**BIB-
LIOTEK
+ KULTUR-
HUS PÅ TOPPEN
DOMMERBETÆNKNING**

arkitektkonkurrence 2009

FORSLAG 1 GRØNT PÅ TOPPEN

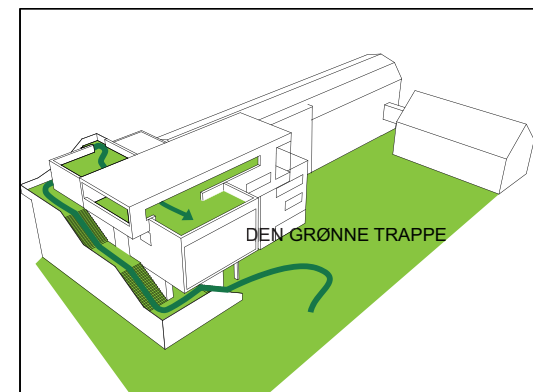
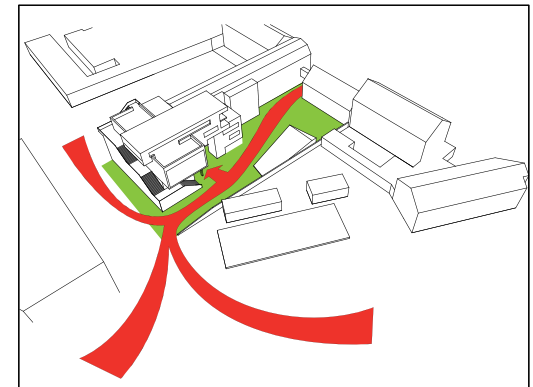
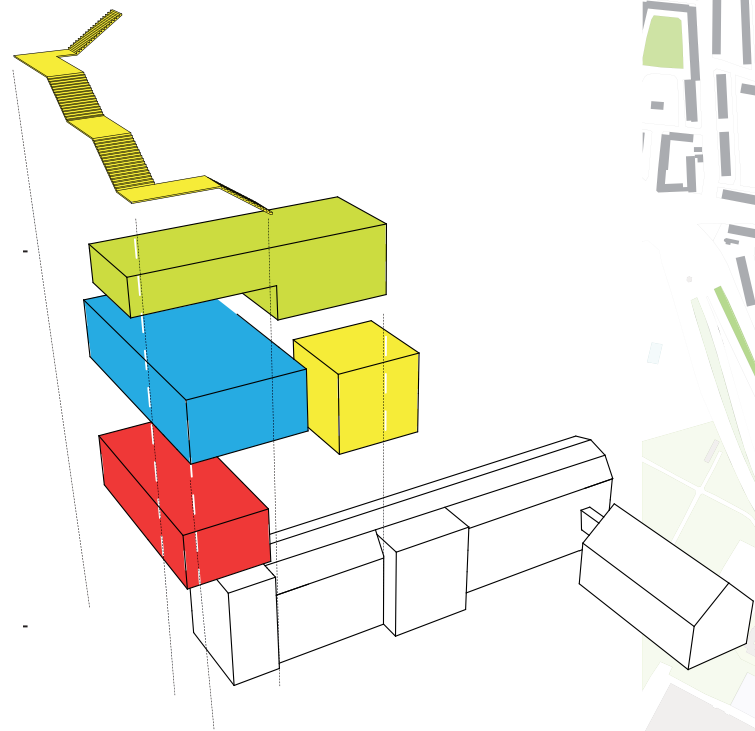
Salens placering på 2. etage virker ikke optimal, især fordi der ikke er anvist et selvstændigt foyer-areal, hverken i relation til salens gulv eller balkon. Begge steder vil den fyldte sal skulle tømmes direkte ud i bibliotekets områder. Salen forekommer desuden at være uharmonisk proportioneret. Muligvis vil de to dele af salen kunne fungere uafhængigt af hinanden, men rummet virker ikke overbevisende som kulturhusets store, samlende rum.

Dommerkomiteen vurderer generelt, at en udendørs trappe i dette område ikke er hensigtsmæssig. Projektet har tilsyneladende overset det terrænmæssige forhold, at grunden falder en hel del fra nord mod syd – et forhold der vil have konsekvenser for udformningen af stueetagen mod Rentemestervej.

Forslagets nye kulturhus har et spændende og ganske råt udtryk, der spiller med områdets karakter, og denne tilgang virker sympatisk. Dommerkomiteen vurderer dog, at der ikke i tilstrækkelig grad er opnået overensstemmelse mellem 'æskernes' ydre form og de indre rum, de giver anledning til, hverken proportionsmæssigt eller i de valgte materialer. Mange af forslagets enkelte rum er alt for kompakte og unødvendigt små. Især for biblioteket er dette ikke en optimal løsning: de mange små rum binder ikke bibliotekets funktioner hensigtsmæssigt sammen. De viste overgange mellem bibliotek og kulturhusets forskellige funktioner virker generelt ikke optimale, og især de rumlige sammenhænge mellem 1., 2. og 3. etage giver indtryk af et manglende overordnet greb om bygningens rumlige organisering. Som eksempler kan blandt andre nævnes fraværet af selvstændige foyerområder til salen, at man ankommer med ryggen til biblioteket på 1. etage, og at cafe-gæsterne skal gennem børnebiblioteket for at komme ud i vinterhaven. Beplantningen på udearealerne forekommer overordentlig sparsom.

De generelt klemte rum skal ses i sammenhæng med at forslaget arealmæssigt ligger langt under de 1000 m² der er ønsket i programmet og som anses for opnåelige inden for den givne, økonomiske ramme.

FORSLAG 2 RÅ OG FIN

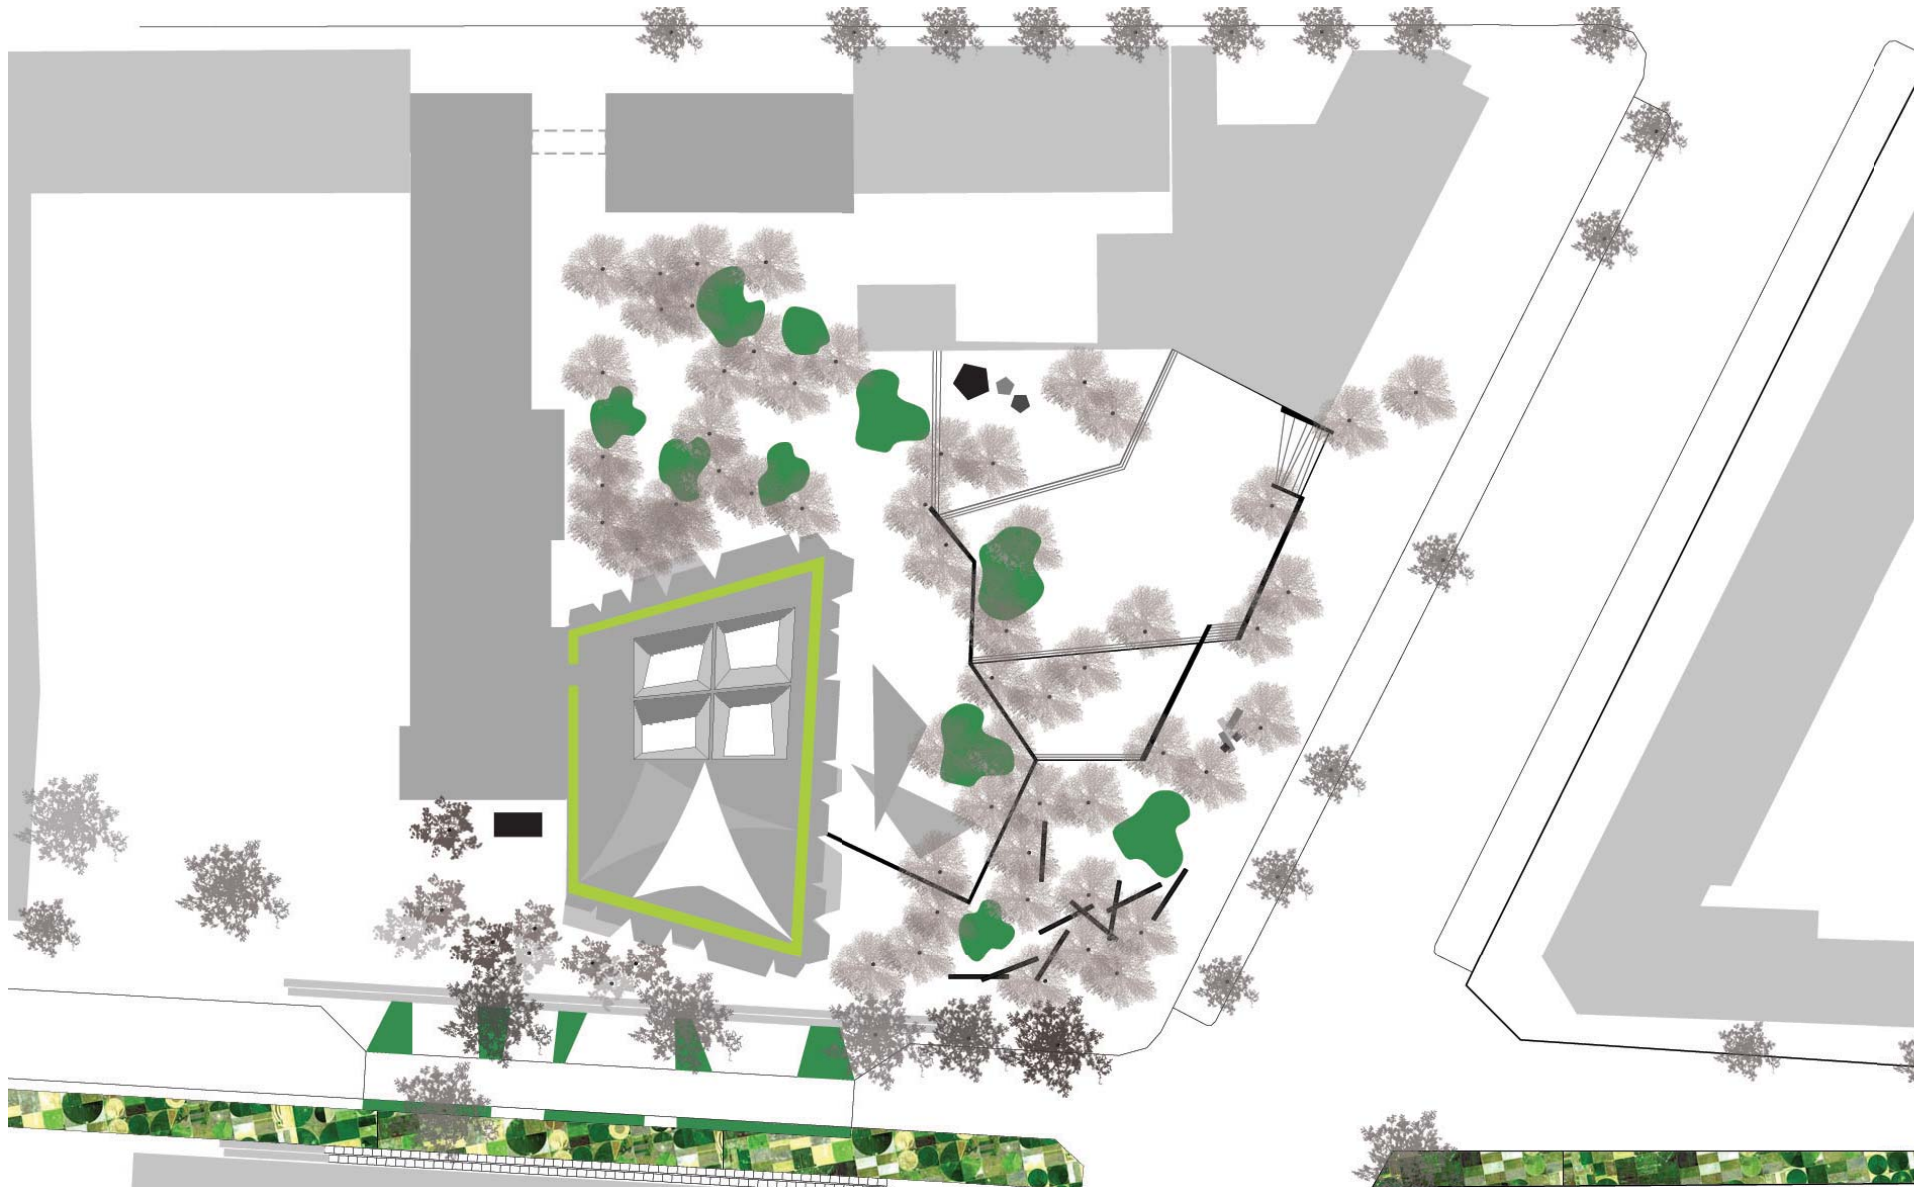
Forslagets behandling af udearealerne rummer en række kvaliteter og har som konkurrencens eneste tænkt grundens betydelige terrænforskel ind i bygningens udformning, og udnyttet denne udfordring i sit løsningsforslag. Det giver anledning til to karakterfulde uderum, der er bearbejdet meget grundigt: Et rum mod Dortheavej og Ungdomshuset der ligger relativt højt og et lavere liggende rum mod Rentemestervej der forholder sig mod kulturhuset. Terrænforskellen optages og udnyttes i salens indre, således at scenen er i niveau mod nord, mens gulvet er i niveau mod syd.

Sammenfatning og vurdering af forslag 2:
 Den nye tilbygning hæfter sig med både respekt og selvstændig karakter på den gamle. Forslaget indeholder flere spektakulære rum med spændende rumlige og lysmæssige kvaliteter. Dommerkomiteen bemærker, at det er både interessant og modigt at tematisere et karnapmotiv som et selvstændigt bygningselement, der kan fremstilles industrielt og hægtes direkte på bygningskroppen. Dommerkomiteen vurderer, at det potentielle, den foreslåede sammenstilling rummer til at skabe synergi mellem de eksisterende og de nye funktioner, ikke er udnyttet optimalt. Forslagets forståelse for de funktionelle aspekter og sammenhængen mellem Bibliotek + Kulturhus virker generelt ikke gennemtænkte. F. eks. er gallerigangen en arkitektonisk nyskabelse med spændende kvaliteter, men dommerkomiteen finder, at den ikke er velegnet til hverken bibliotek eller kulturhusfunktioner. Det er problematisk at de væsentligste biblioteksfunktioner placeres isoleret på 2. etage, hvor det er adskilt fra kulturhusets funktioner - særlig cafeen. Placeringen af udstillingen i 'Galleriet'

- langt væk fra foyerområdet - er ikke hensigtsmæssig. De ekstraordinære dagslyskvaliteter er forbeholdt tilbygningens 1. og 2. etage. I den eksisterende bygning vil tilbygningen betyde en tillukning af en del af facaden, der hidtil har været åben. På trods af de store glasarealer vurderer dommerkomiteen, at stueetagen på grund af salen vil virke relativt lukket. Specielt har den lange lukkede facade mod øst karakter af bagside, et forhold der vil være uhensigtsmæssigt hvis trekantsgrunden og Shell-grunden overtages, og denne side derved bliver Kulturhusets 'ansigt mod byen'.

FORSLAG 3 - FORSAT

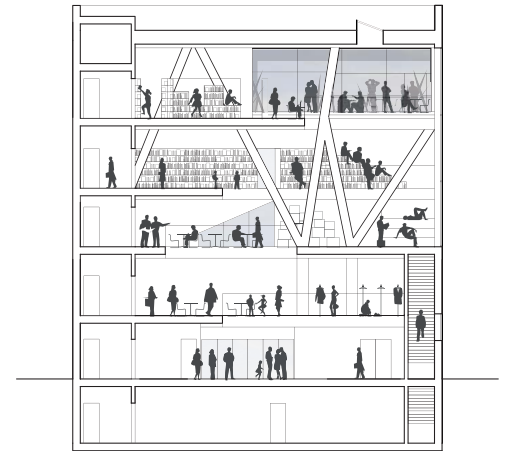
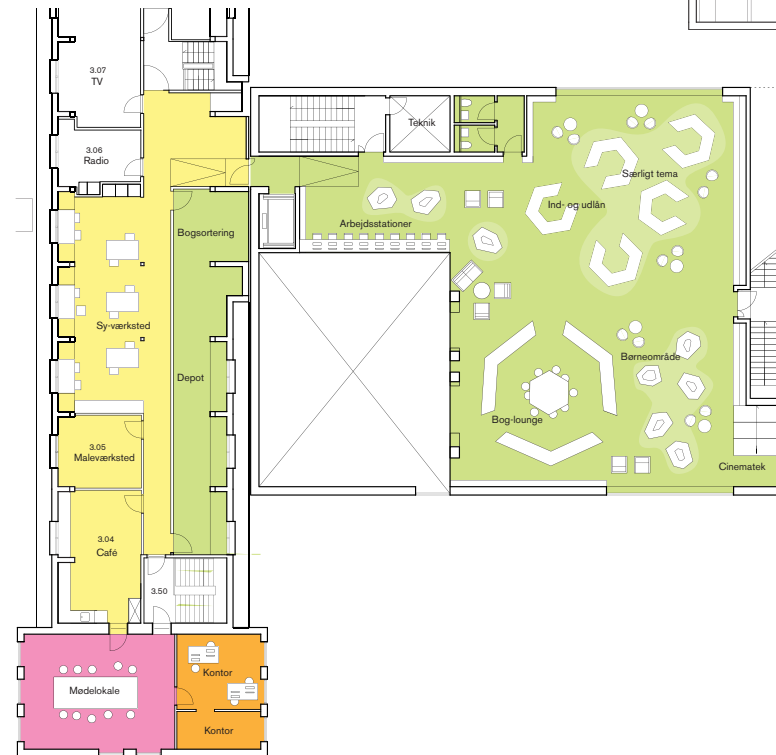
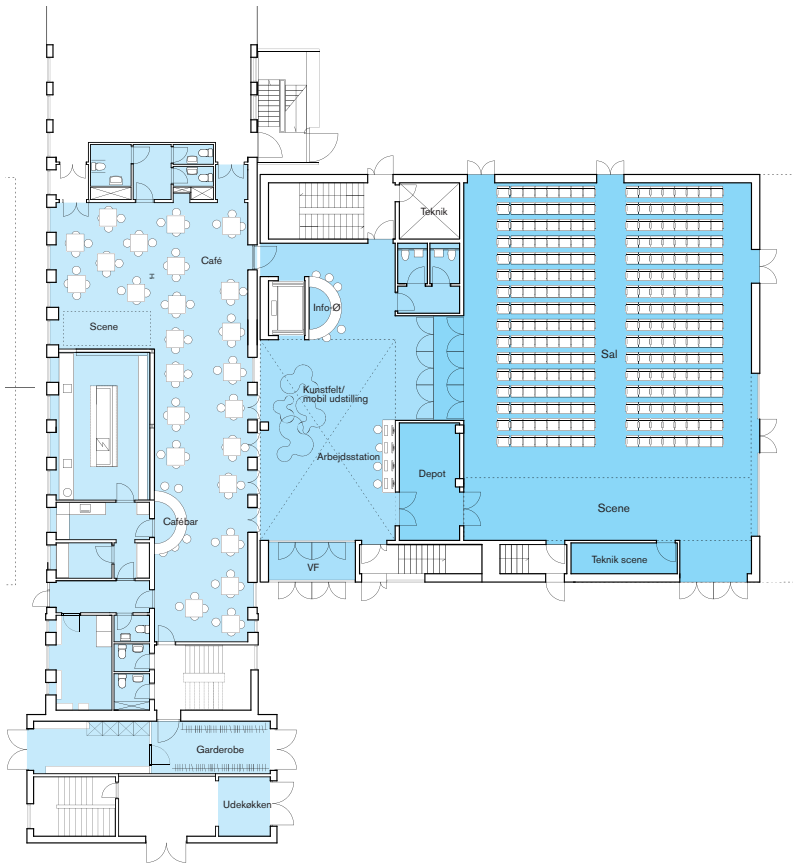
Sammenfatning og vurdering af forslag 3: Den foreslåede tilbygning vil med sit kolossale volumen melde sig med stor styrke i bybilledet, og har på dén måde visse kvaliteter som 'ikon' for bydelen. Foyeren er et åbent, varieret og oplevelsesrigt rum, og forslaget rummer fine rumlige enkelt-elementer som den udvendige trappe og tagterrassen.

Placeringen på grunden giver dog en række alvorlige problemer. Det meget store volumen fremstår mod nord som en ganske brutal væg i Ungdomshusets gård, og vil reelt betyde et farvel til sollys i dagtimerne i dette uderum.

Udformningen af tilbygningen gør, at dagslyset i en relativt stor del af den eksisterende bygning minimeres.

Tilbygningens østside er placeret direkte i skellet mellem kulturhusets grund og Shell-grunden med det resultat, at den i programmet efterspurgte passage mellem Dortheavej og Rentemestervej er helt afhængig af, at Shell-grunden overtages og omdannes til bydelspark. Også forslagets

FORSLAG 4 VINDERPROJEKT - FORSAT

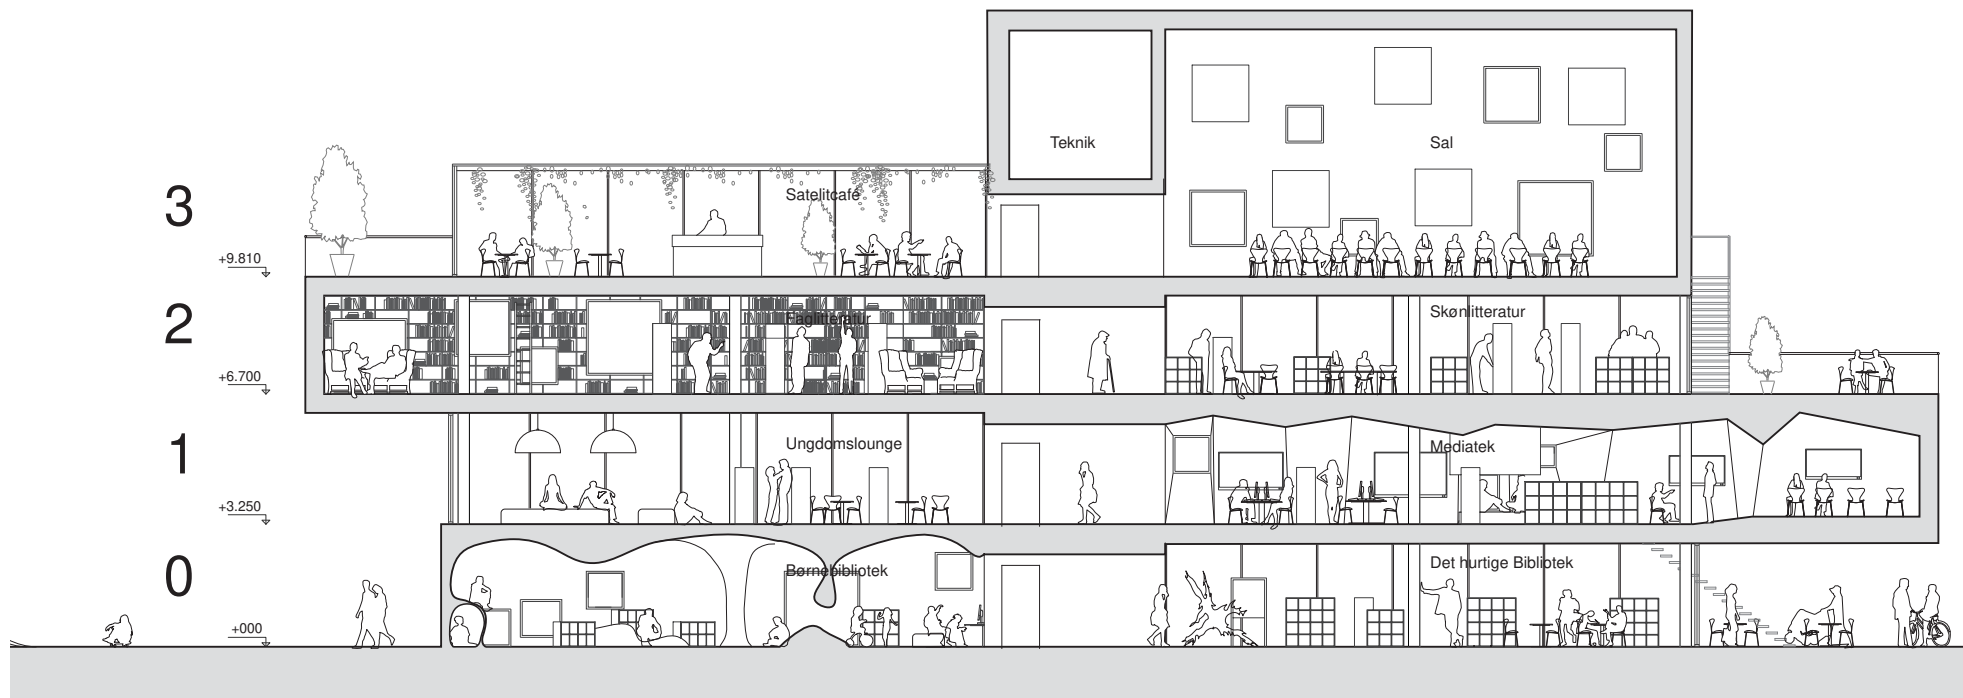
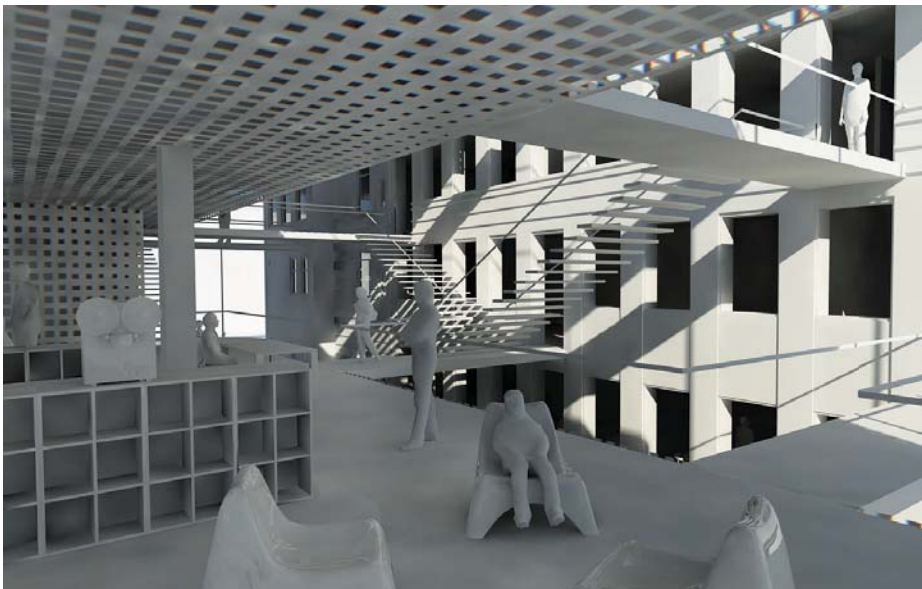
Dommerkomiteen vurderer, at den viste udgraving af salens volumen er realistisk konstruktivt på baggrund af forslagens redegørelse om konstruktioner. Det er essentielt for forslaget, at den videre bearbejdning fastholder søjlernes placering inden for klimaskærmen.

Udvendige flugtvejstrapper, der er angivet på planerne, men ikke vist på forslagens visualiseringer, vil gribe afgørende

ind i bygningens udtryk og bør være genstand for den højeste opmærksomhed i den videre bearbejdning. Det er dog dommerkomiteens vurdering, at de udvendige flugtvejstrapper kan undgås ved en mindre ændring af de interne trapper, således at forslagens overordnede koncept og rumlige kvaliteter ikke kompromitteres.

Logistikken i forhold til transport til og fra salen med gear og andet udstyr er ikke optimal og skal være genstand for bearbejdning. Der skal findes en overbevisende løsning på, hvordan det øvrige hus lukkes af, når der er arrangementer i salen uden for bibliotekets/kulturhusets åbningstid.

Overdækningen af den foreslåede satellit-cafe i forbindelse med salen forekommer decideret urealistisk. Den vil kræve en omfattende bearbejdning for at kunne opføres, så dette rum fremstår med de kvaliteter, forslaget lover.

Uderummene omkring kulturhuset er sparsomt udformet med få elementer. Dommerkomiteen har forståelse for, at enkelheden her spejler enkelheden i bygningens koncept, men er af den overbevisning at en bearbejdning i form af flere elementer med fokus på kulturhusets indre aktiviteter vil skabe en plads, som vil virke attraktiv for både brugere og beboere. Kanten mellem kulturhuset og Ungdomshuset skal i en videre bearbejdning fremstå mere markeret end den foreslåede cykelparkering.

Plintens kant ud mod Rentemestervej er en del højere end vist i forslaget og vil kræve et skæmmende gelænder. Dette må derfor bearbejdes, så der opnås en åben inviterende ankomst evt. med flere trin. Det er dommerkomiteens vurdering, at det er muligt at bearbejde dette forhold uden at anfægte forslaget enkle koncept. En samlet dommerkomite indstiller forslag

FORSLAG 5 KULTURHUS NV

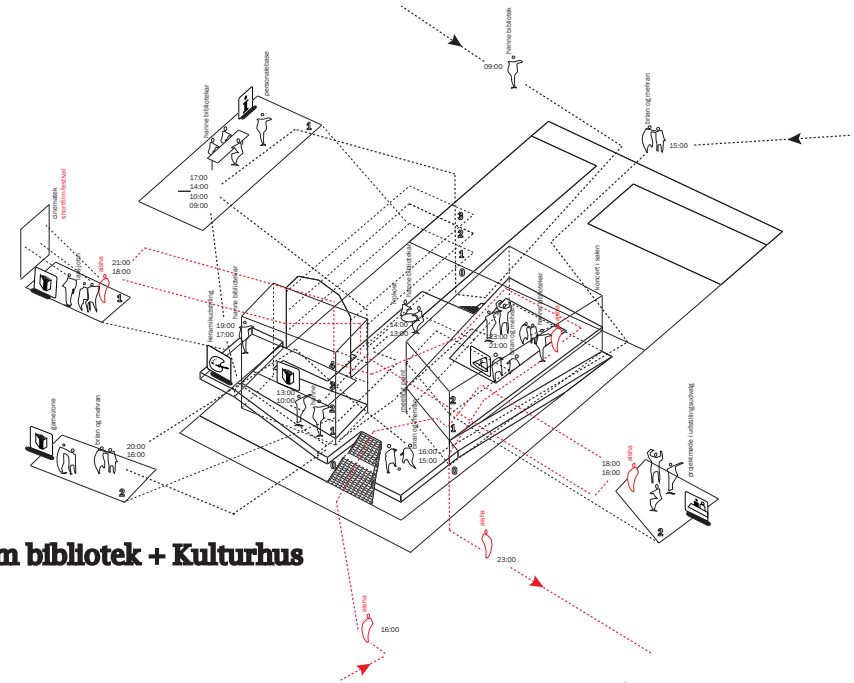
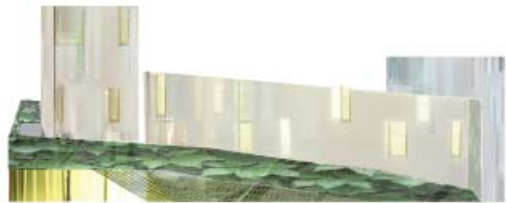
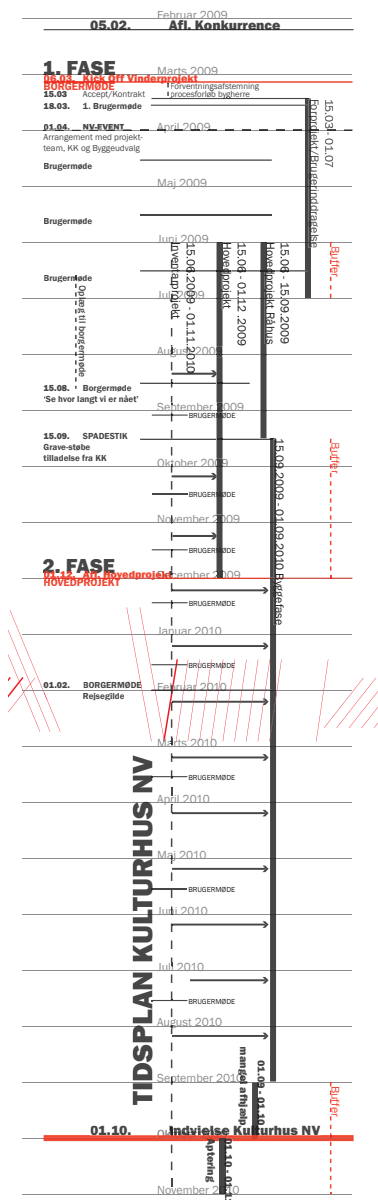
Det er dog dommerkomiteens vurdering, at forslaget ikke formår at argumentere overbevisende for kvaliteter og muligheder ved den valgte bystrategi. 'Pladsen på 1.' kan opfattes som en lokal terrasse for de, der har et ærinde i kulturhuset og som kan komme til den i et flow indefra

Foyeren er arealmæssigt stor men har en relativt lav, generelt gennemgående loftshøjde. Den viste ovenlysskakt virker ikke overbevisende som primær dagslyskilde i det udstrakte foyerområde, der derfor nemt vil komme til at få karakter af kælder.

Forslagets løsninger og forslag til, hvordan de to funktioner kan integreres, virker generelt ikke overbevisende. Stueetagen samler visse biblioteks- og kulturhusfunktioner, men på de øvre etager bliver funktionerne mere og mere adskilte. De mange indgange er dysfunktionelt for biblioteksfunktionen, der ikke har tilstrækkelig mulighed for at overvåge de i øvrigt spredte biblioteksområder. Bibliotekets

rum er små og ligger spredt over flere etager, der hver vil kræve bemanning. Udover de praktiske og konkrete problemer med hensyn til tyverisikring, så skaber de mange indgange manglende overblik, og det forekommer svært - især for førstegangsbesøgende - at finde rundt i komplekset. Terrænforskellen på over en meter mellem forslagens indgang ved Rente-mestervej og den foreslåede indgang fra Dorteavej er ikke indarbejdet i projektet. Terrænforskellen vil have store konsekvenser for den tiltænkte flydende bevægelse mellem funktionerne i foyeren i stueetagen.
